Notitie

Aan	:	Omgevingsdienst Regio Arnhem
Van	:	[REDACTED]
Datum	:	17 mei 2024
Versie	:	1.0
Betreft	:	Beoordeling op hoofdlijnen: bestek 240428 Stortplaats Doonweg te Eerbeek, Aanlegfase 1 Eindafdichting
Referentie	:	P2446/N02

Betreft: beoordeling op hoofdlijnen bestek 240428 [10] en tekeningen [11].

Tekening 05 profiel N1 en N2 Aanlegfase 1

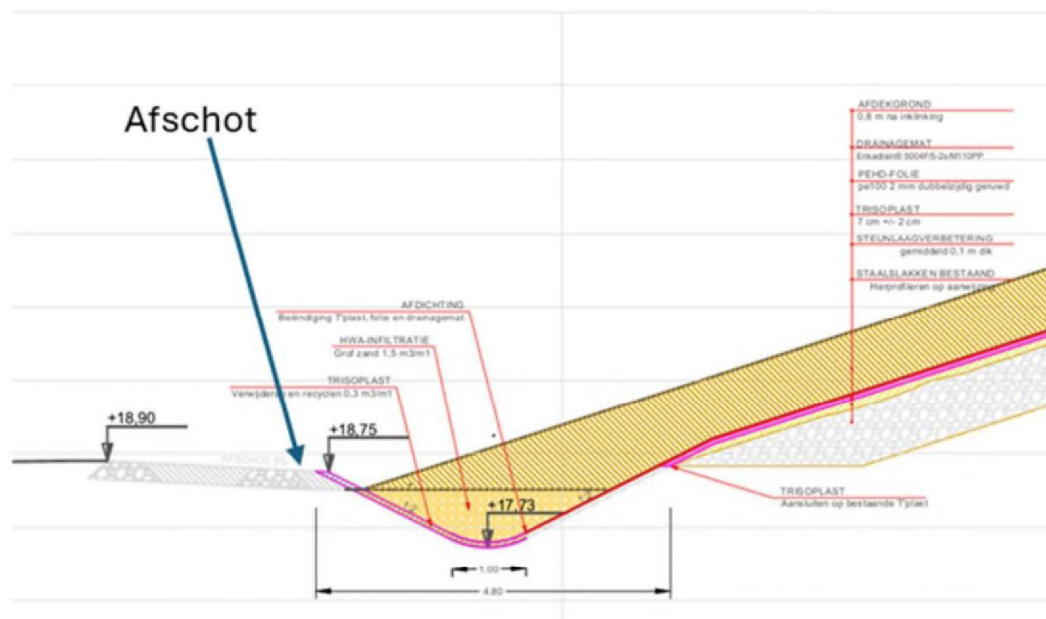
Opmerking 22. De inspectieweg wordt met een afschot van 5% in de richting van de sloot gelegd. Is dit de meest voor de hand liggende gewenste optie? In fase 1 zal bij hevige neerslag (schoon) water naar de opvangsloot stromen: extra te verpompen m³. Zie ook Opmerking 26.

Tekening 17 profiel O1 en O2 Aanlegfase 1

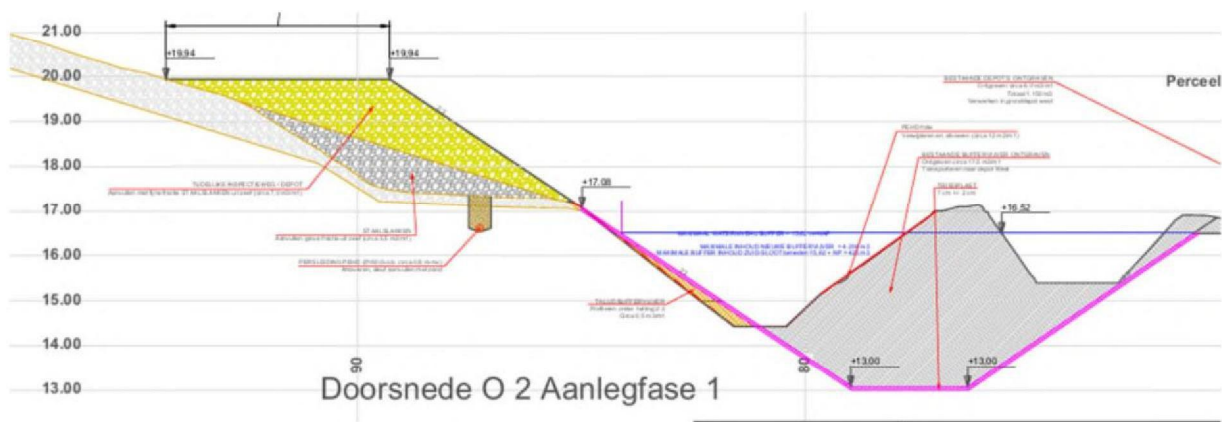
Opmerking 25. De inspectieweg aan de oostzijde ligt 7 meter boven de slootbodem. De taludhelling is 2:3 (=1:1,5). De afstand van rand inspectieweg tot slootbodem is ruim 10 meter. Aan de boszijde is geen onderhoudspad voorzien. Is onderhoud van buffer mogelijk?

Tekening 21 profiel N1 en N2 Aanlegfase 1

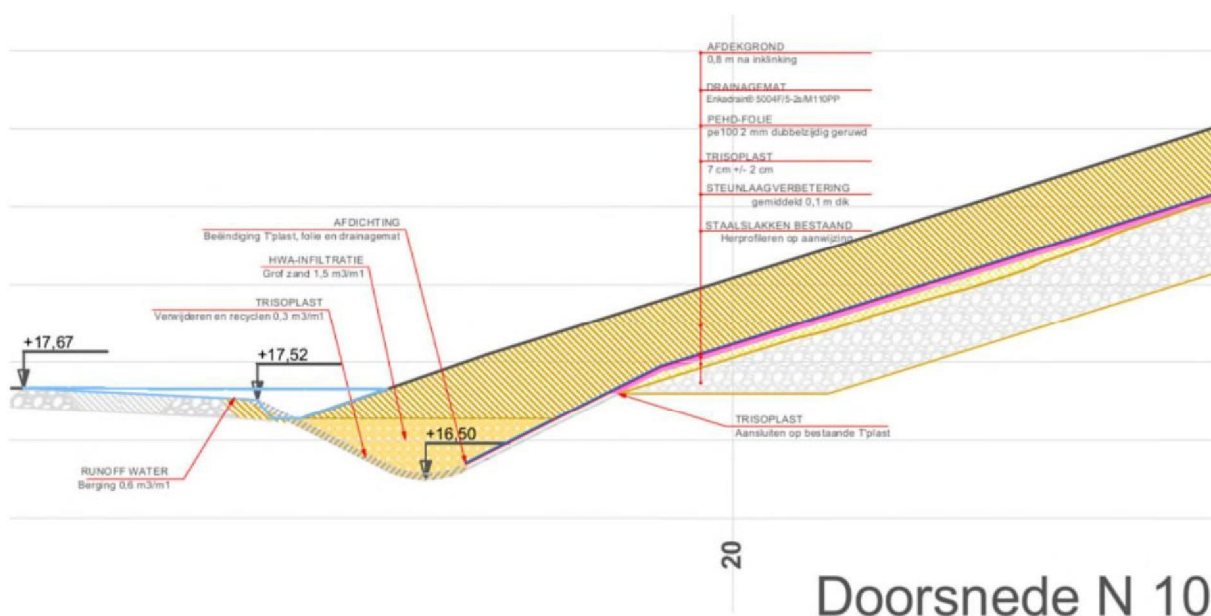
Opmerking 26. De inspectieweg wordt met een afschot van 5% in de richting van de sloot gelegd. In fase 2 (na aanbrengen bovenafdichting) zal schoon hemelwater aan de stortzijde van de inspectieweg geïnfiltreerd worden cq afstromen in oostelijke richting naar de paddenpoel aan de oostzijde. Is overwogen om het afschot van de stortplaats af te leggen (infiltratie in omliggend maaiveld)? Welke voor- en nadelen zijn er?

Opmerking 27. In de teen wordt een berging van runoff water aangegeven (blauwe lijn in ds. N10). Is dit werkelijk het geval? Het water stroomt onder vrij verval in oostelijke richting.
